Düren-Binsfeld

ProRad, 1.12.2019

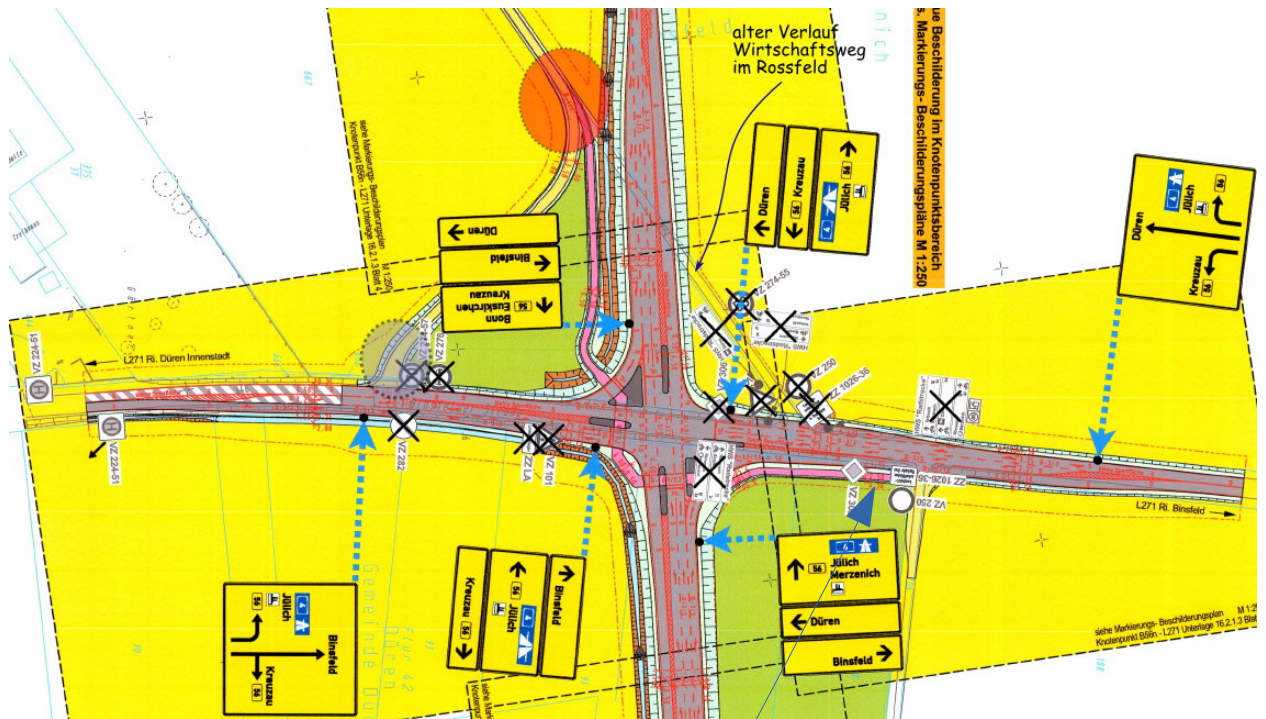
Der alte Verlauf des Wirtschaftsweges ist von oben mit kurvigem Pfeil und Kommentartext angedeutet. Oben, im rotorangenen Kreis biegt dieser Wirtschaftsweg nun ab, und endet dort, wo der kleinere graue Kreis eingezeichnet ist. Landwirtschaftsfahrzeuge werden von hier die B56n überqueren können, wenn sie zur anderen Seite fahren müssen. Dass die Einmündung des Wirtschaftsweges etwas von der Kreuzung entfernt konzipiert ist, ist gegen diesen Hintergrund verständlich.

Nun stellen wir uns vor, wie ein Radfahrer von Binsfeld kommend (rechts) nach Düren will. Er hat die Wahl, weil es in Richtung Düren keine Radwegebenutzungspflicht gibt. Aber Kinder und ältere Radfahrer würden sicher lieber in der Nebenanlage über die Kreuzung fahren, zumal die Abbiegespuren nicht förderlich sind für das Sicherheitsgefühl.

Nun werden die Radfahrer gebeten, vor der Kreuzung die Straße zu überqueren und dann an der linken Seite auf dem Radweg weiter zu radeln (rosa eingefärbt). Das ist ziemlich seltsam konzipiert. Es fehlt an der rechten Straßenseite der Hinweis, dass man nach links zum Radweg queren kann.

Das Problem, das dann auftaucht: Die Überquerung der B56n geht mit drei Bettelampeln einher, zwei davon sind „gekoppelt“, so dass man zwei mal drücken muss (und warten). Sobald man aber die Straße nach Düren überquert, gibt es wieder drei Bettelampeln, zwei davon gekoppelt und automatisch Grün mit der Hauptrichtung, und die letzte, die man wieder drücken muss. Das alles ist in Widerspruch mit modernen Erkenntnissen, wie man der Radverkehrsanteil ansteigen lassen kann.

Schließlich wird man bis zum rotorangenen Kreis geführt. Erst dann kann man seine Route über den abgelenkten Teil des Wirtschaftsweges fortführen. Oder aber 270° nach links, dem Wirtschaftsweg folgen, wenn man auf die Straße nach Düren weiterfahren will. Diese Zick-Zack-Kurve aber ist ein schlechter Witz! Warum ist die Verknüpfungsstelle des Radwegabschnittes mit dem Wirtschaftsweg so weit weg? Offensichtlich gehen die Planer davon aus, dass Radfahrer von der Tendenz her eine neue Route über *im Rossfeld* nach Düren fahren würden. Dann aber haben die Planer offensichtlich noch nie davon gehört, dass nicht nur Autofahrer schnell von A nach B wollen, sondern auch die Alltagsradfahrer. Ist man weiterhin im touristischen bzw. Freizeitdenken verhaftet? Die Beschilderung von Fahrradrouten und das Knotenpunktsystem lassen darauf schließen.

Das Fazit: Man hat viel Geld aufgewendet für ein Stück extra Radinfrastruktur bei einer Kreuzung, aber nur als reine Insellösung. Damit bekommt man nicht mehr Radfahrer auf dieser Radialroute nach Düren. Obendrein ist es schlecht, weil der Radfahrer zu oft vor einer Ampel steht.

Wie würde die Lösung für Radfahrer aussehen, wenn die Planer sich richtig Gedanken darum gemacht hätten, insbesondere unter Berücksichtigung der Tatsache, dass auf der B56n keinerlei Radverkehr vorgesehen ist? Richtig: Eine Brücke für Rad- und Fußverkehr über der B56n oder eine Unterführung (abgesenkt, oder die B56n vor Ort angehoben - das ist erst mal zweitrangig).
